## GRILLE D'ANALYSE DES OBSERVATIONS VENOSC

Enquête publique du lundi 20 novembre 2023 au jeudi 21 décembre 2023

Thème : Urbanisme

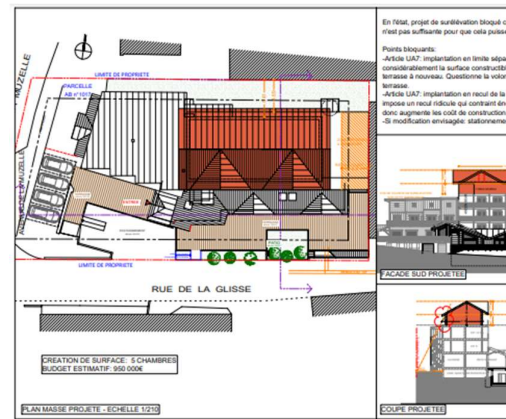
N°	Identification	Lieu	Observations du public	Commentaires CE
<b>1</b>	<b>Mme RAILLARD Raphaëlle</b>  <b>Cabinet Architecture Sens Montagne</b>	<b>VENOSC MONT DE LANS</b>	<p>Les remarques sur les articles suivants sont basées sur la zone UA du PLU de Venosc mais s'appliquent également à celui de Mont de Lans et aux autres zones :</p> <p>1/ GLOSSAIRE : différenciation de la définition « d'Hébergement Hôtelier » et de la notion de « Résidence de Tourisme ».</p> <p>La volonté politique de favoriser les hôteliers en place afin de pérenniser leur exercice sur le territoire pourrait s'incarner par cette différenciation. Cela permettrait par exemple pour le stationnement de préciser que, dans le cas d'extension ou surélévation d'un hébergement hôtelier (exploitation hôtelière pure), aucune place de stationnement n'est demandée. Et ce malgré la création de surface.</p>

<p>Cela pourrait également servir d'autres sujets liés aux hôteliers en place ou à venir.</p> <p><b>2/ UA7 – IMPLANTATION PAR RAPPORT AUX LIMITES SEPARATIVES</b>  Le calcul <math>(H-6)/2</math> ou <math>H/2</math> en limite génèrent, dans la majorité des cas de figure, un recul de la surélévation par rapport à la toiture plate existante et donc de nouvelles toitures terrasse (cf coupes des documents joints).  Dans le cas de surélévation, et afin de ne pas bloquer la très grande majorité d'entre elles, il faudrait que vis-à-vis de tous les alignements, une règle précisant que la surélévation peut être faite sur toute la surface de la toiture terrasse existante. La seule restriction devenant l'article UA10 sur la hauteur.</p> <p><b>3/ UA10 – HAUTEUR DES CONSTRUCTIONS</b>  Dans la majorité des cas, la règle des hauteurs des surélévations pour transformation de toiture terrasse pose problème malgré sa cohérence.  La limite à 5M supplémentaire ne permet de faire qu'un seul niveau sous charpente et très peu de combles voir</p>	<p><b>Ne serait-il pas opportun dans les surélévations d'accepter les agrandissements en limite, sur la hauteur imposée, par la surélévation sur le bâtiment existant ?</b></p>
